（ 仮 称 ） 松 前 2 期 風 力 発 電 事 業
環 境 影 響 評 価 準 備 書
補 足 説 明 資 料

令和6年5月

東急不動産株式会社

風力部会 補足説明資料 目次

2号風車ヤード

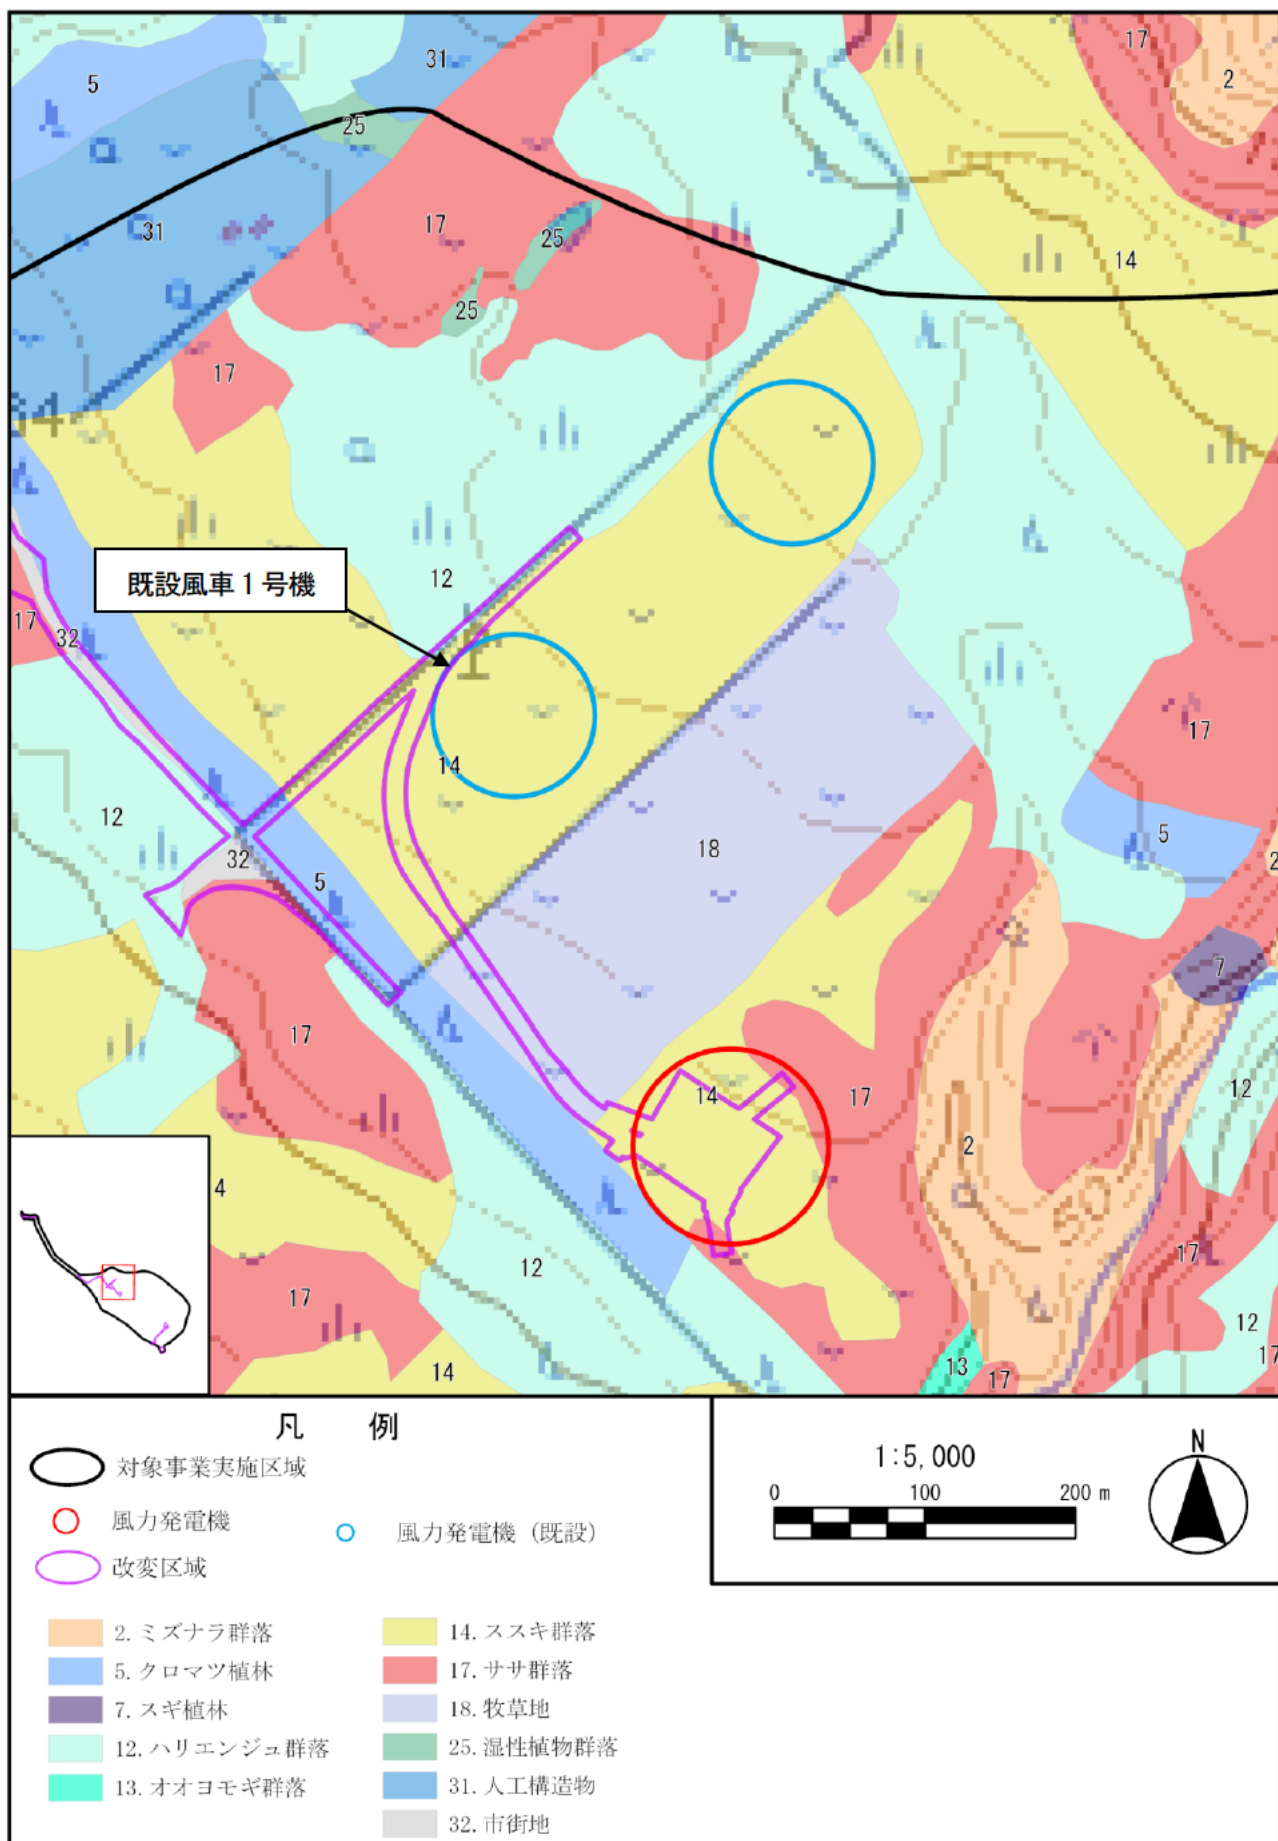
1号機ヤードと2号機ヤードの5つの沈砂池について、各排水口から障害物までの排水経路と濁水到達推定位置をお示し下さい。

1号及び2号風車ヤードについて、以下にお示しいたします。6～8号風車ヤードについては、上記の16にお示しいたします。

現地調査による現存植生図（既設風車 1 号機周囲）

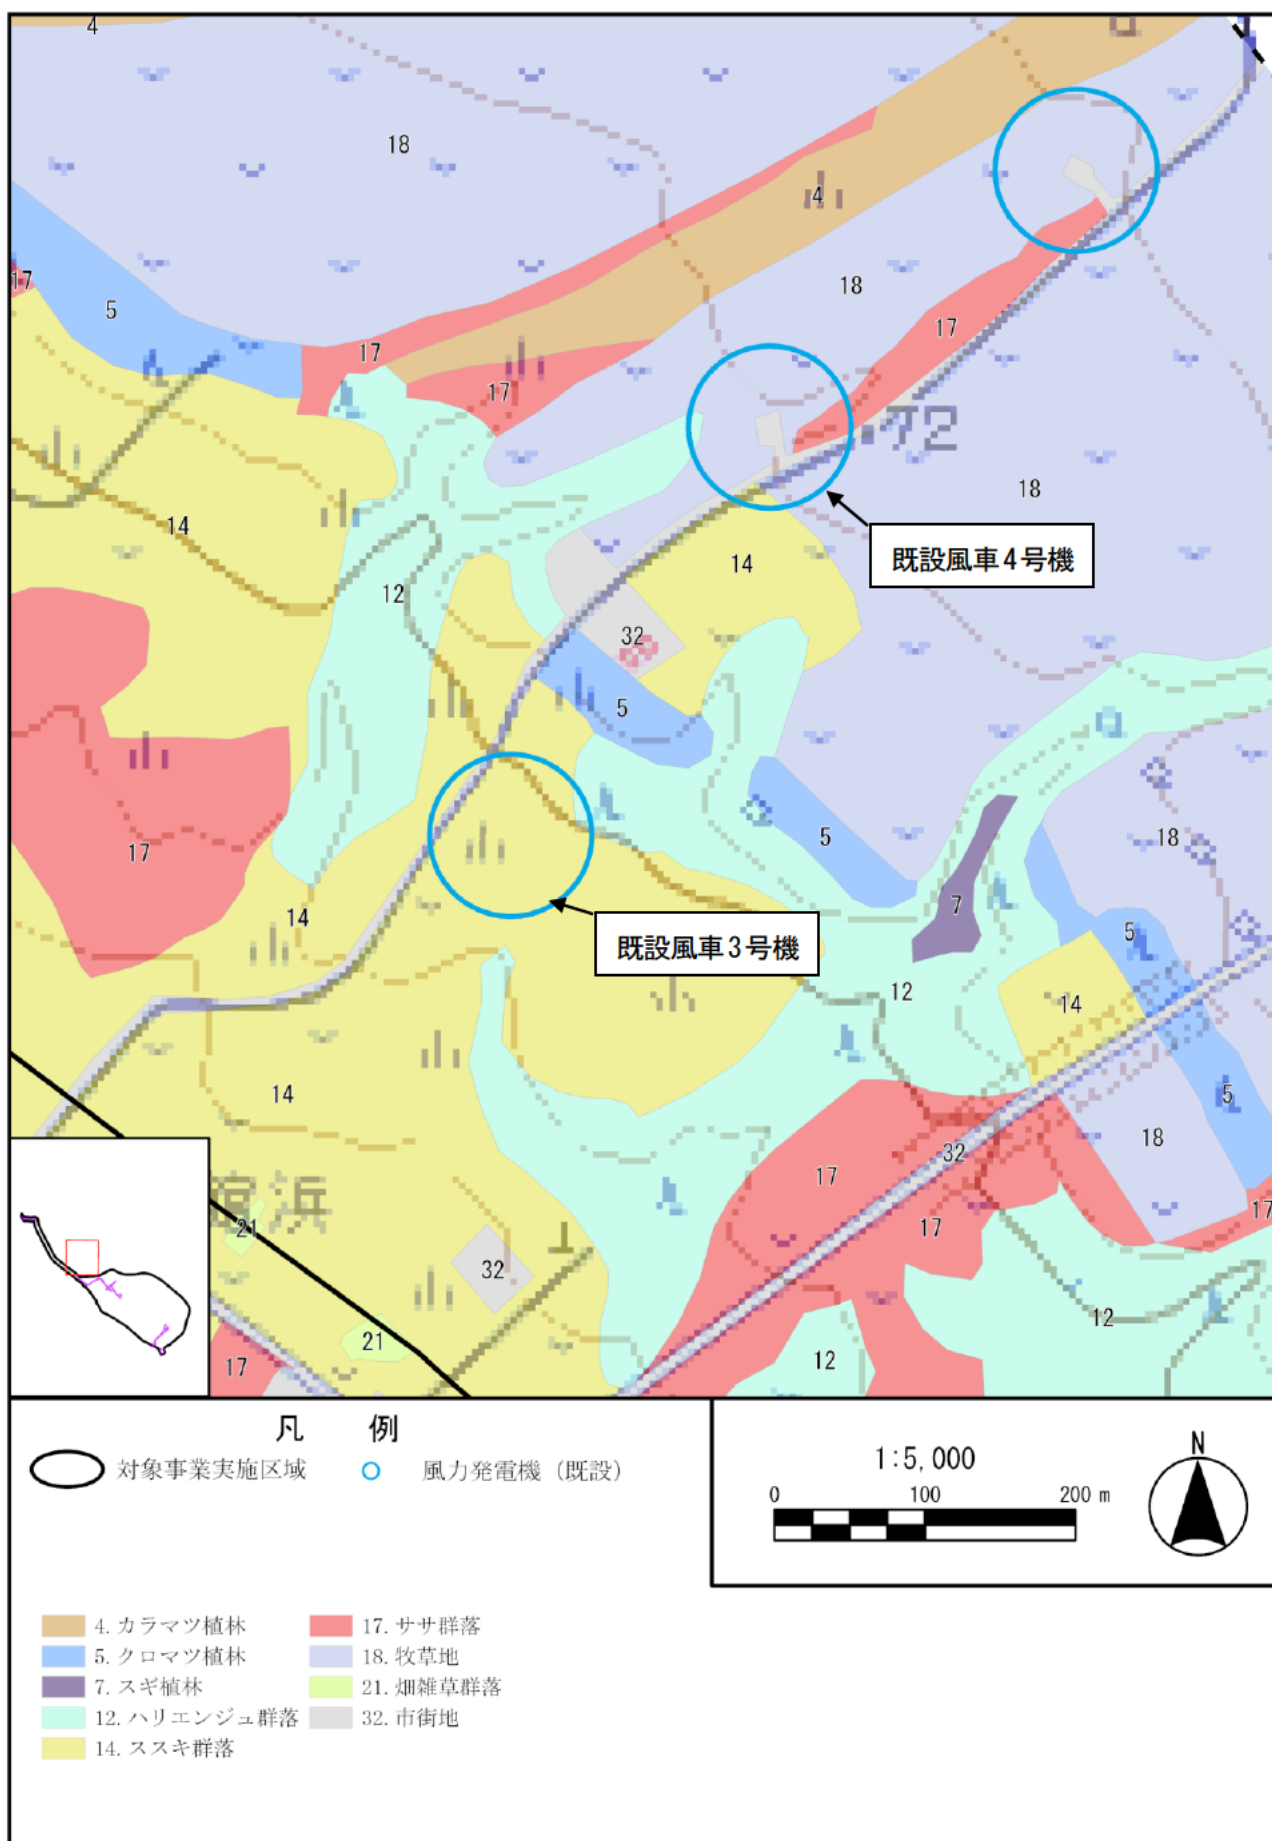
分かりにくい表現で申し訳ありません。コウモリ類の飛翔範囲では不明な点が多く分かりにくいと思いますが、意図としては一般的な生息環境が死骸発見箇所の周辺地域にどの程度分布していたのかを示した欲しいという意味です。その意味では、コヤマコウモリの死骸発見地点の植生図を、スケールを入れて拡大図で示していただく方が分かりやすいと思いますので、図面を作成していただけますでしょうか？

詳細にご説明いただきありがとうございます。既設風車 1 号機、3 号機及び 4 号機、11 号機それぞれの周囲の植生図の拡大図をお示しいたします。

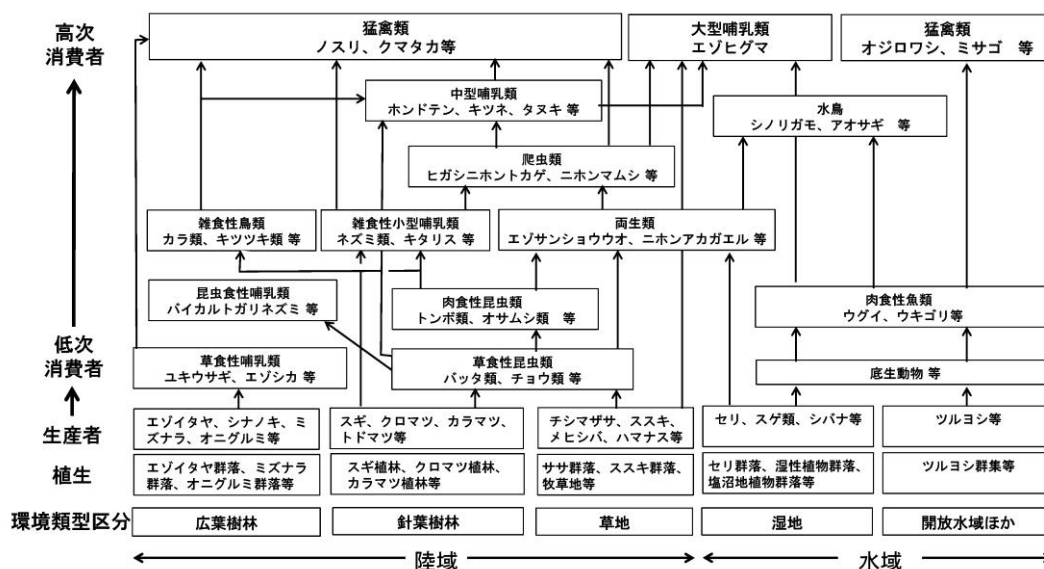
※ご回答いただいた食物連鎖図の修正図には、「エゾヒグマ」「エゾシカ」と書かれています。

ご指摘を踏まえ、基本的には「河川水辺の国勢調査のための生物リスト」に準拠しつつ、当該地域の生態系や生物多様性等の観点から亜種レベルで明記した方が良いと考えられる種については、亜種レベルで明記するようにいたします。ヒグマについてはエゾヒグマと評価書にて記載いたします。

図 2 風車の影の調査地点及び撮影方向

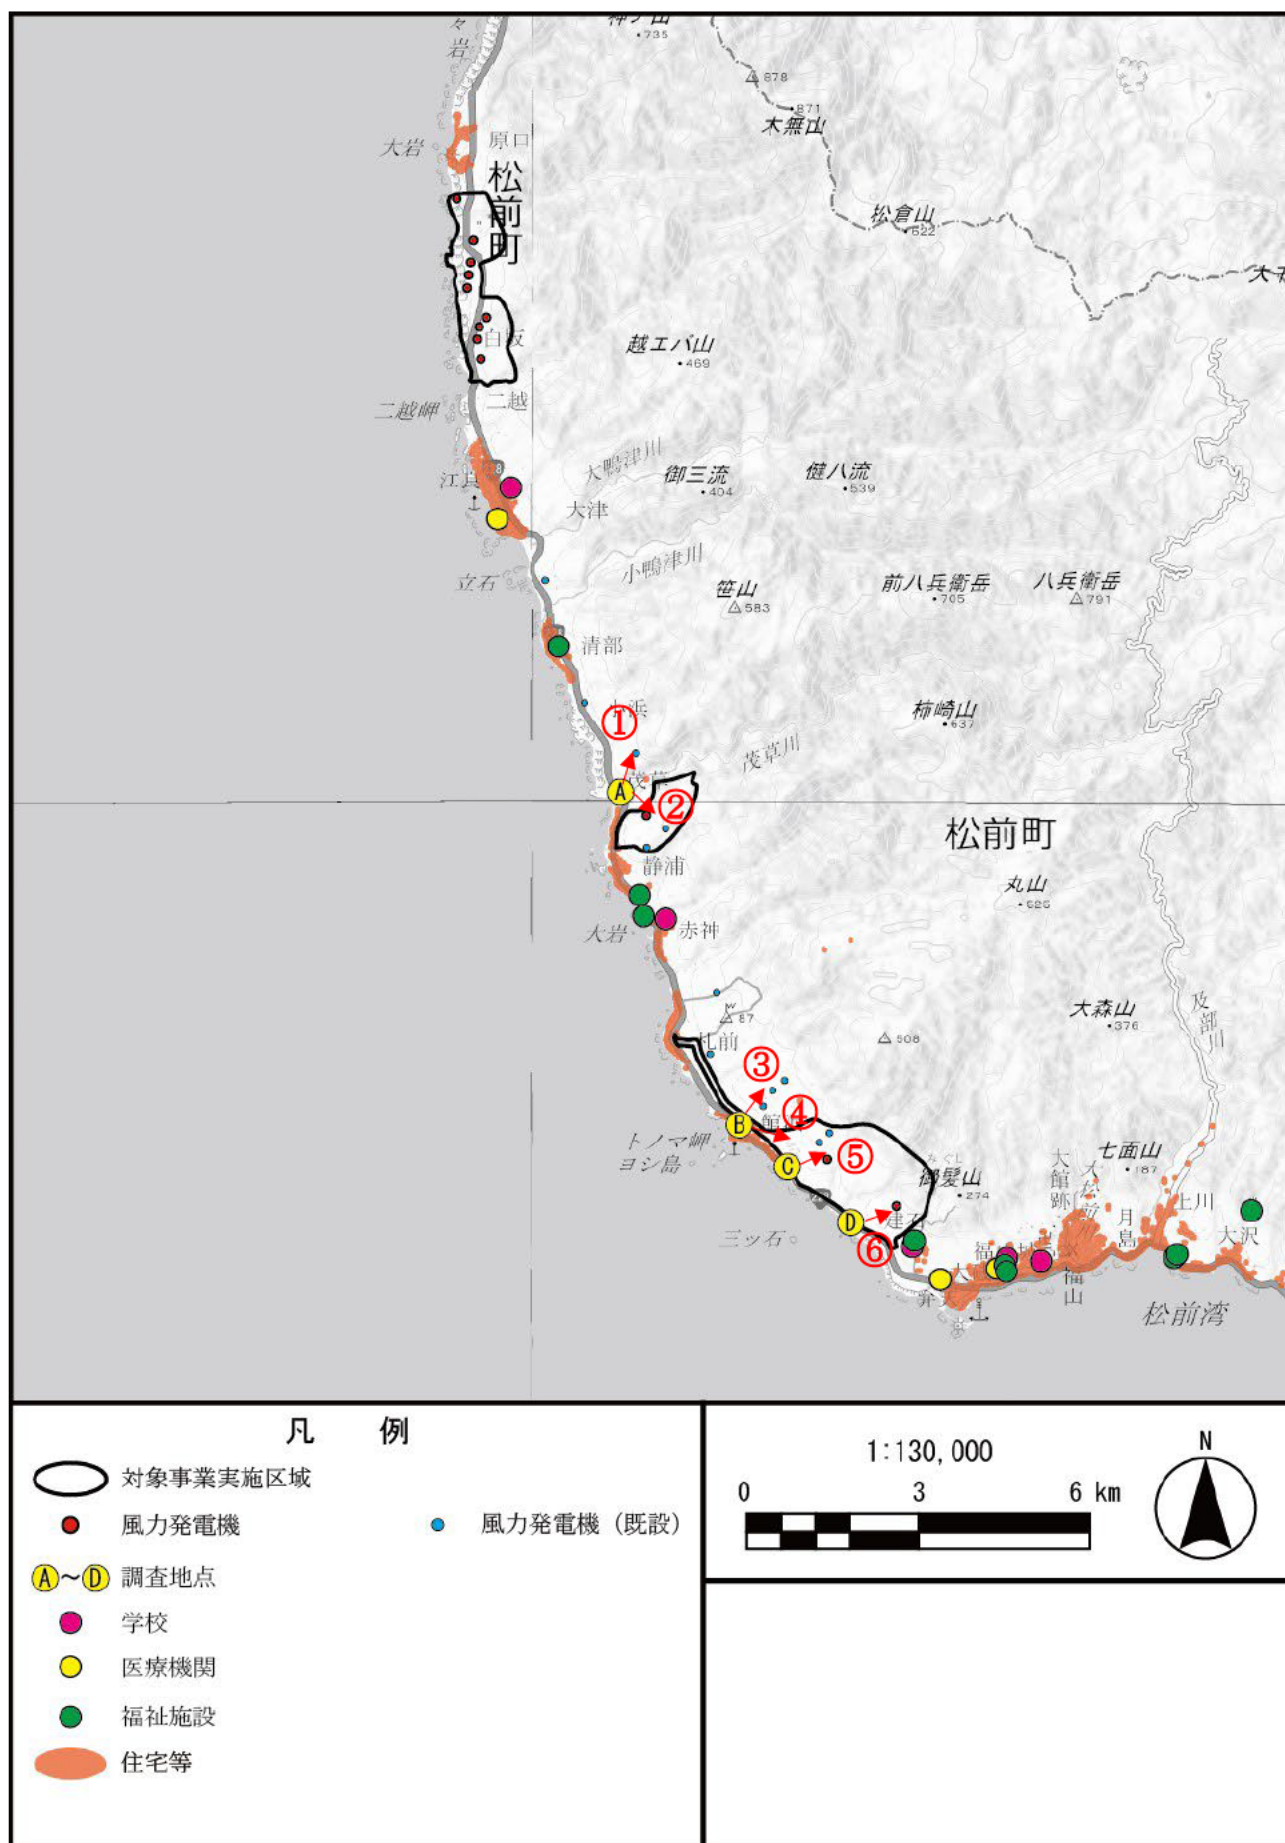
(d)調査結果で「いずれの地点においても対象事業実施区域方向に遮蔽物が存在していた。」という状況について写真等で示してください（累積的影響を与える風車方向を含む）。

遮蔽状況を別添資料1にお示しいたします。
